## Projet éolien Des Baumes

**Mémoire en réponse à l'avis de la MRAe Grand  
Est du 10 juin 2025**

Société Parc Eolien des Baumes  
Dossier de Demande d'Autorisation Environnementale  
Commune de Valfroicourt, Rancourt et Remoncourt

Figure n°1 : Carte du projet éolien des Baumes et des zones favorables au développement éolien (Source : DREAL Grand Est)

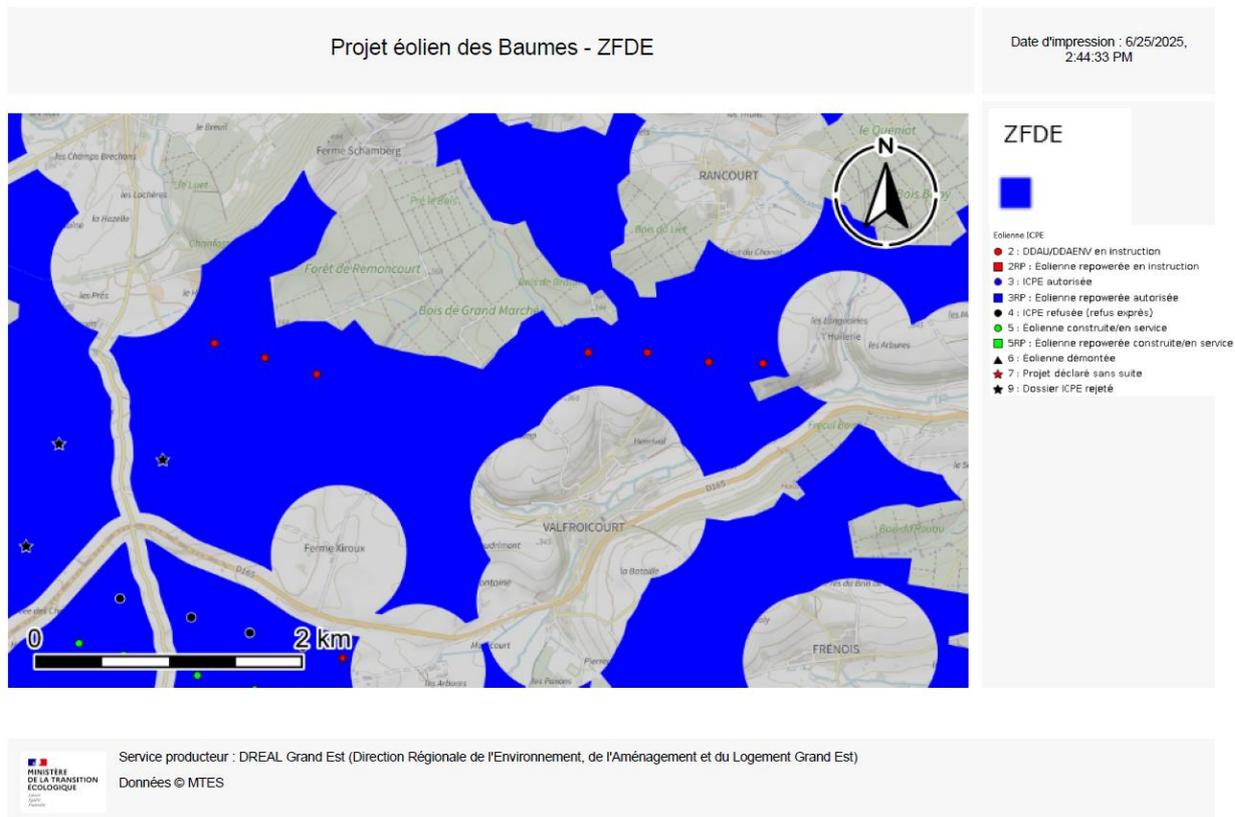
**Observation n°2 :** « L'Ae constate par ailleurs que le projet n'est pas situé en zone favorable d'après la cartographie régionale des zones favorables au développement de l'éolien (ZFDE). Cette cartographie, non opposable, constitue la donnée d'entrée indicative relative à l'éolien

Les zones favorables au développement éolien<sup>1</sup> ont été mises en place conformément à l'instruction du gouvernement du 26 mai 2021, visant à encourager le développement de l'éolien tout en favorisant une meilleure acceptabilité de ce mode de production d'électricité. Contrairement à ce qui est indiqué par l'Autorité environnementale, le projet éolien des Baumes est situé en zone favorable au développement éolien (ZFDE). La carte ci-dessous représente le projet éolien en rouge et en bleu les ZFDE, reprise depuis le site internet des services de l'Etat.

Figure n°9 : Carte des habitats naturels et semi-naturels (Source : Envol)

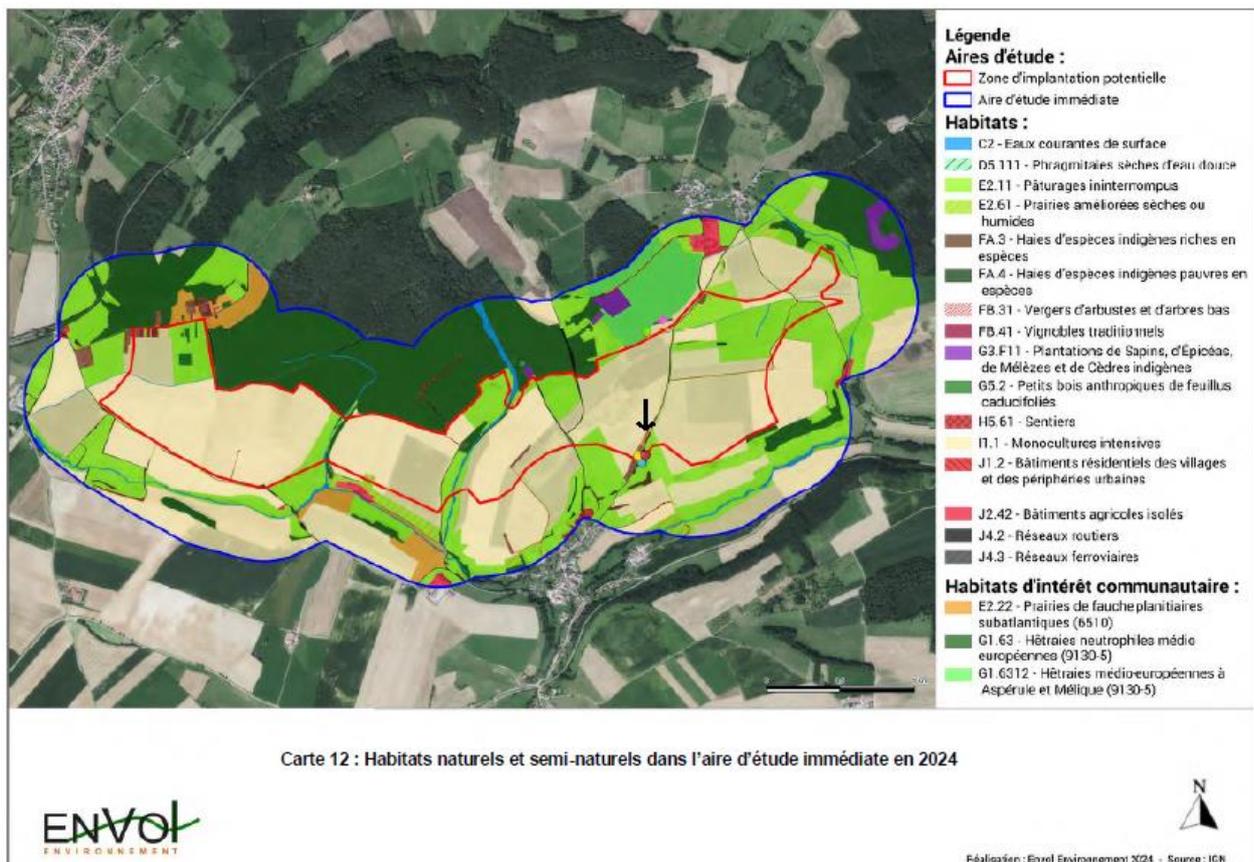
**Observation n°4 :** « Pour l’Ae, si l’implantation évite les secteurs les plus sensibles, l’atteinte à une prairie mésophile de fauche par les postes de livraison, ainsi que la proximité de plusieurs machines avec les boisements, soulèvent des réserves quant à la qualité de l’évitement appliqué. **L’Ae recommande au pétitionnaire de reconsidérer l’implantation des postes de livraison afin d’éviter tout empiètement sur les milieux patrimoniaux, ou a minima de justifier de manière plus précise l’absence d’alternative.** »

L’habitat concerné par l’implantation d’un poste de livraison (PDL) correspond à une prairie de fauche planitiaire subatlantique, habitat d’intérêt communautaire (HIC) inscrit à l’annexe I de la Directive « Habitats, Faune, Flore ». Il est localisé en zone d’implantation potentielle (ZIP), représenté en orange sur la cartographie et signalé par une flèche noire.

Figure n°50 : carte présente dans l'avis de l'Ae représentant les 2 parcs éoliens et illustrant leur alignement selon le même axe.

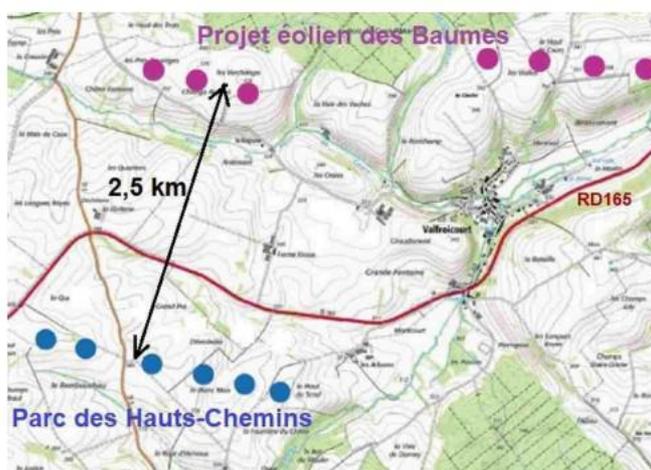
**«L'Ae recommande au pétitionnaire de reconsidérer la structuration spatiale du projet en évitant la dispersion en deux ensembles distants, et rechercher une meilleure cohérence d'implantation, en lien avec le parc existant des Hauts Chemins»**

De plus, la composition en ligne est-ouest du projet éolien des Baumes est cohérente avec celle du parc des Hauts Chemins (HC). Les 2 unités du projet des Baumes sont par ailleurs elles-mêmes alignées entre-elles, et s'appuient sur les lignes de force existantes formées par la géomorphologie localisée.
